## CIRCULAR N°1

### LICITACION PUBLICA N°30/23 SSAYC

#### OBRA: AMPLIACION HOSPITAL "NUESTRA SRA DE LUJAN" – RAMIREZ - DIAMANTE

Plano: **PLANTA ELECTRICA**

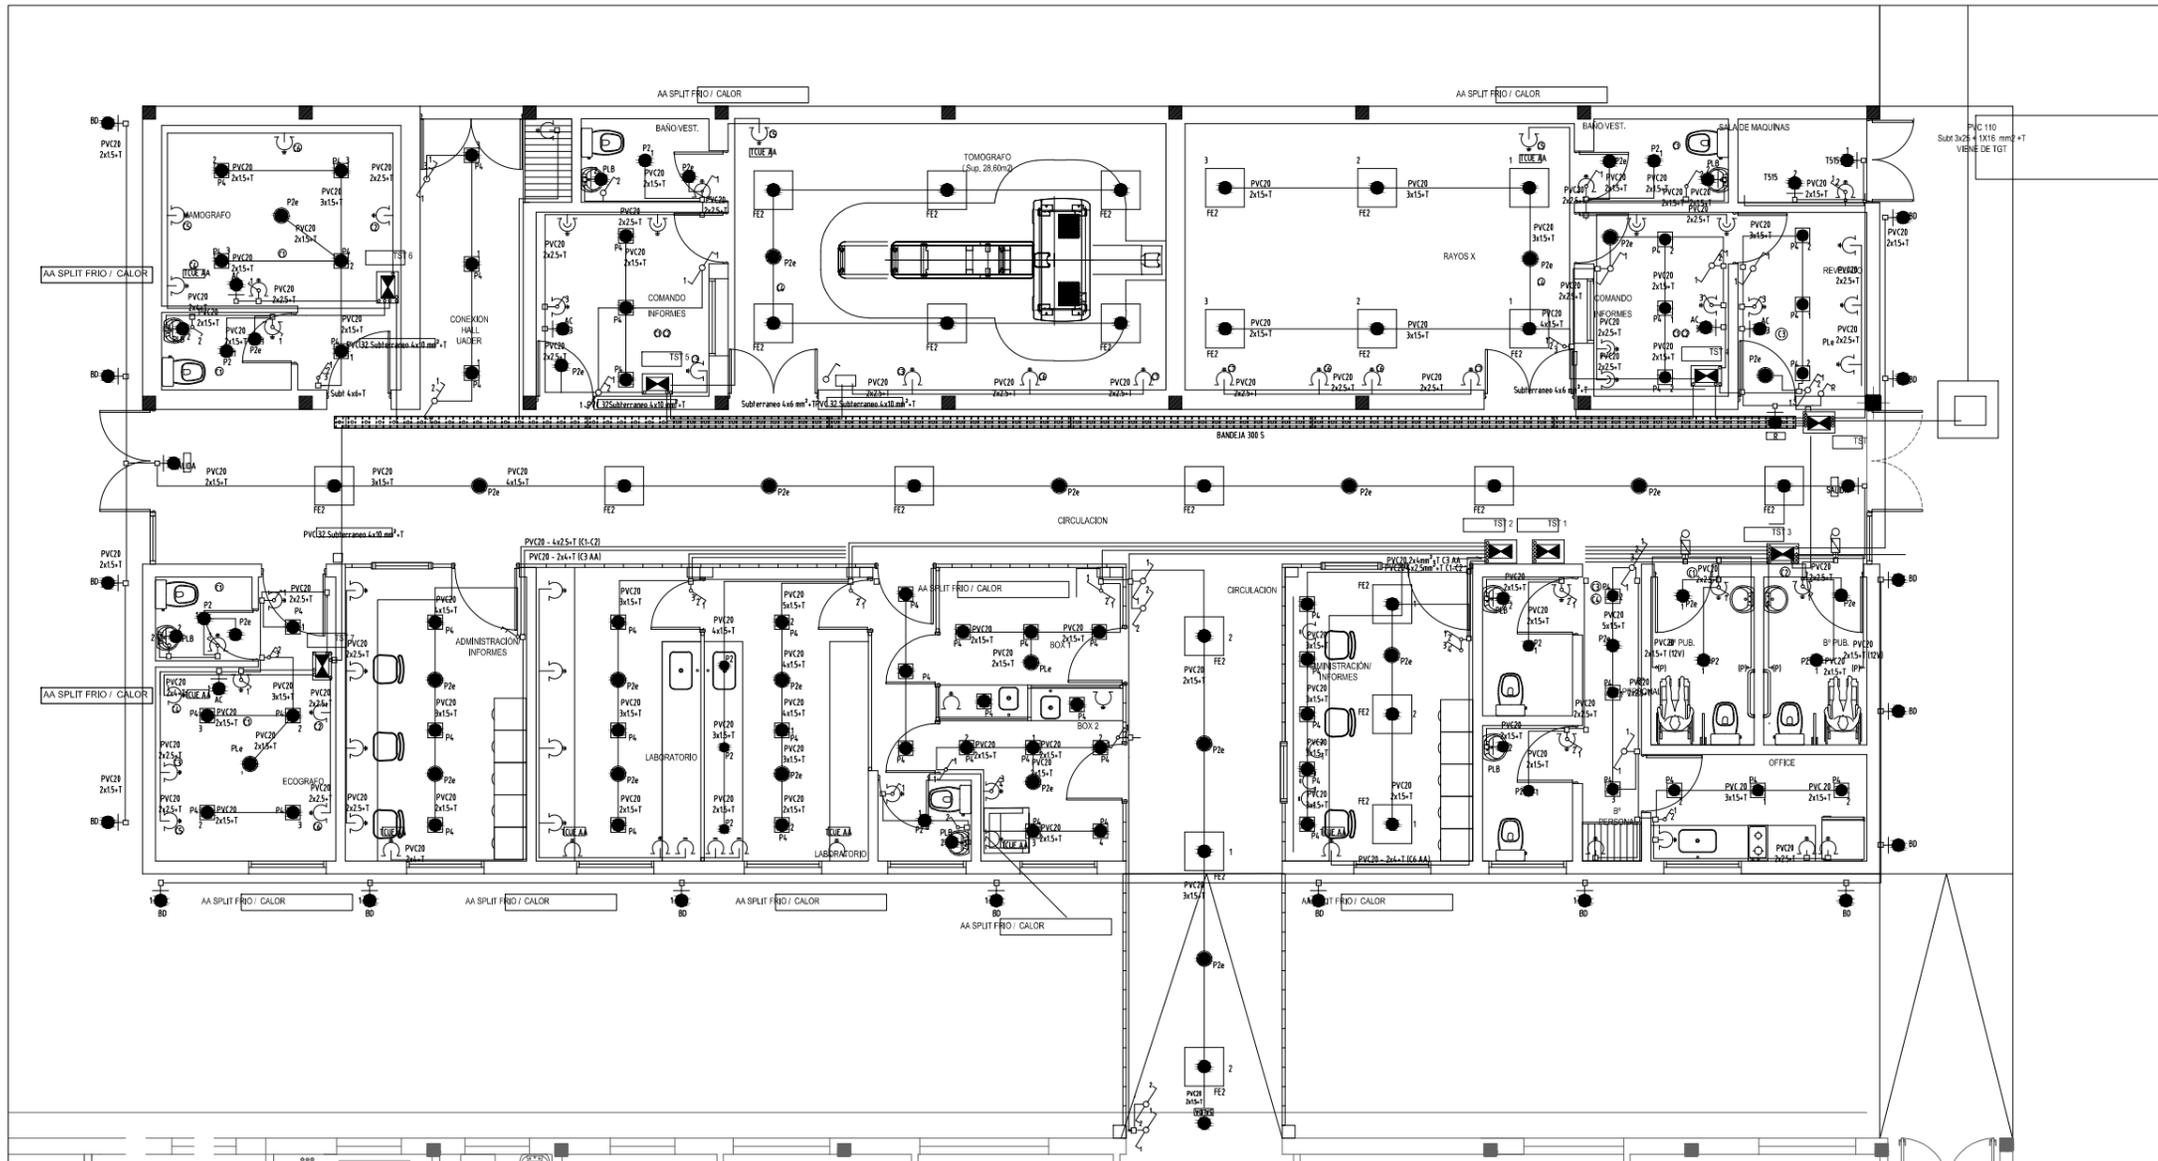
- Plano aclaratorio IE01 – PLANTA ELECTRICA, que reemplaza al obrante en la documentación técnica.
